**Réponse à la demande de compléments de la DREAL Occitanie
en date du 17/03/2026**

**Projet : Construction d'ombrières agricoles supportant
des panneaux photovoltaïques sur la commune de
Peyrole (81)**

n° de référence : 015259/KK P

Réponse en date du 15/05/2026

Tracé du dévoiement HTA potentiel

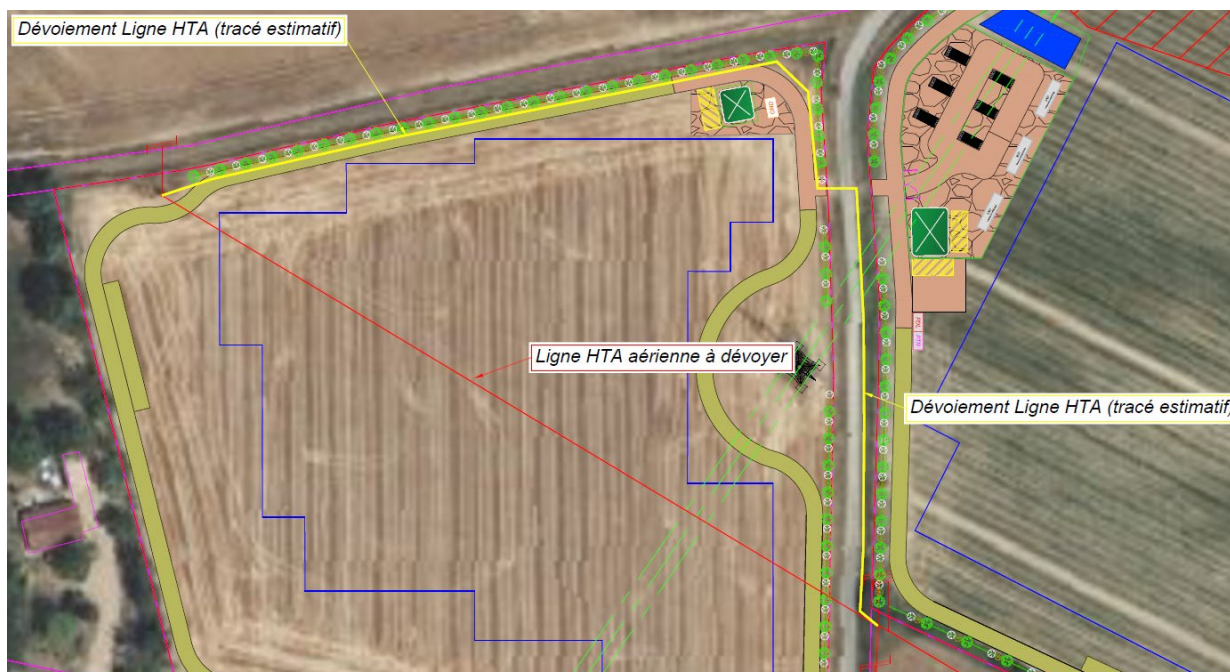
Fournir les informations concernant la ligne HTA à dévier, fournir la réponse de l'opérateur électrique par rapport à cette demande, localiser le nouveau positionnement de la ligne HTA à dévier ; évaluer les impacts potentiels sur l'environnement du dévoiement de la ligne HTA et intégrer des mesures destinées à en atténuer les principaux effets.

La ligne HTA traversant l'emprise du projet est une ligne HTA aérienne, reliant deux poteaux implantés en limite de parcelle. Il est théoriquement envisageable de faire des travaux de dévoiement avec une solution privilégiant l'enfouissement de ligne HTA en souterrain.

En effet, à ce stade du projet, nous contacterons le gestionnaire de réseau Enedis après l'obtention du PC. Une demande officielle de dévoiement sera déposée auprès d'Enedis, qui réalisera une étude technique de faisabilité afin de savoir s'il est possible de faire des travaux.

Dans l'hypothèse où le dévoiement serait jugé techniquement possible, REDEN prendra en charge la totalité du coût des travaux. Les travaux seront réalisés sous maîtrise d'ouvrage et d'exécution d'Enedis.

La ligne HTA sera déviée en limite des parcelles du présent projet d'ombrières.

Le tracé du dévoiement HTA potentiel (mais non confirmé à ce jour par les gestionnaires de réseau) est présenté sur la Figure ci-dessus.

D'un point de vue humain, le tracé potentiel du raccordement, sera réalisé sur la parcelle du projet. L'enjeu sur le milieu humain sera donc faible, seul un léger dérangement le temps des travaux pourra être constaté sur la voie (sur environ 0,5 jour).

D'un point de vue écologique, le tracé du raccordement sera fait le long de terres agricole. Il ne traversera aucune zone naturelle protégée, ni ZNIEFF, ni zone Natura 2000, ni aucune autre zone d'intérêt écologique majeur. L'enjeu sur le milieu naturel sera donc faible et la saison des travaux adaptée.

D'un point de vue paysager, les câbles seront situés sous terre, il n'y aura donc aucun impact visuel vis-à-vis de patrimoine.
